RAPPORT DE MISE EN SERVICE D'UNE INSTALLATION ELECTRIQUE / CONTRÔLE PÉRIODIQUE**Données générales**

Lieu du contrôle:	Rue Vivegnis 405 (compteur 2) , 4000 LIEGE 1		
Propriétaire:	VOLPE		
Client:	Certigreen SPRL Fabien Devillers,RUE DE LA VECQUEE 170, 4100 SERAING		
Type de locaux:	Appartement	Distributeur d'énergie: /	
Code EAN:	541 44		
Installateur:	/		
N° TVA:	/	ou n° carte ID: /	Émis à: / le /
Agent-visiteur:	Johnny Onclin		Date du contrôle: 11/05/2016

Conformément aux exigences (conditions) du Règlement général sur les installations électriques (RGIE)			
Type contrôle:	Art 276bis Transfert de propriété		
Info complément.:	/		
Réinspection à:	/

Schéma d'implantation simplifié (< 01/10/1981) ou photo de l'installation électrique (> ou < 01/10/1981)

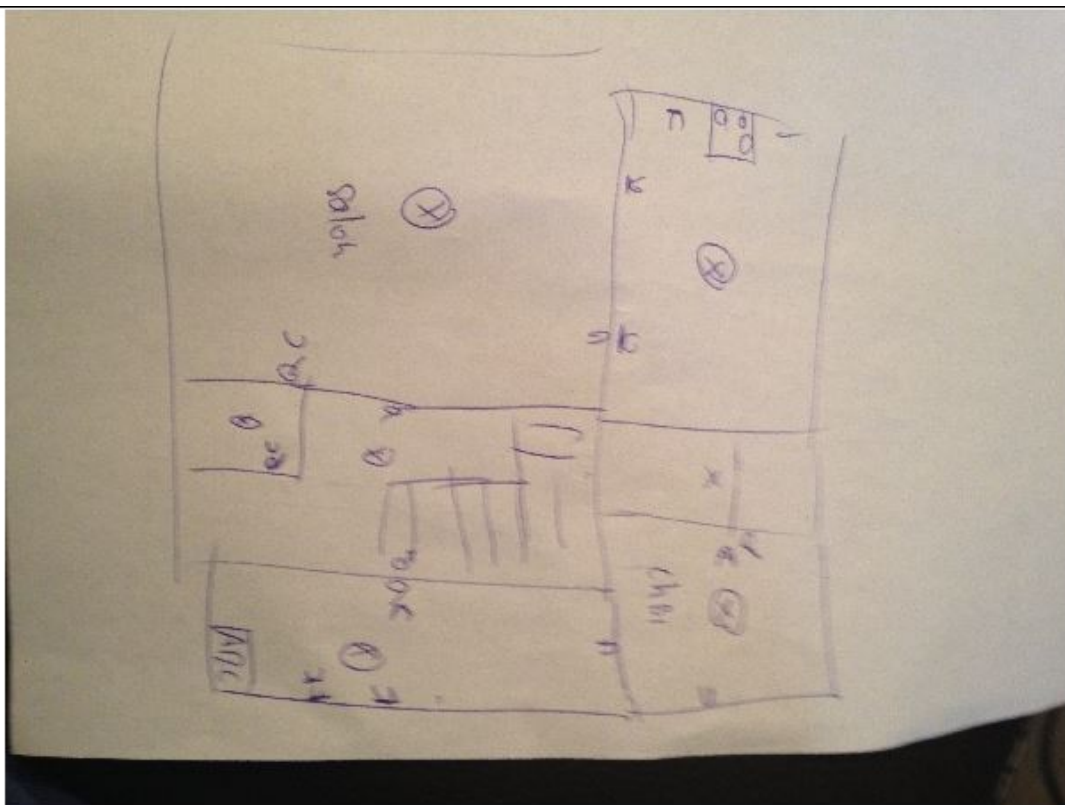
2.04 SALON +CHAMBRE ENF
7.04 CUISINE+ CHAMBRE
2.06 74 VOLT
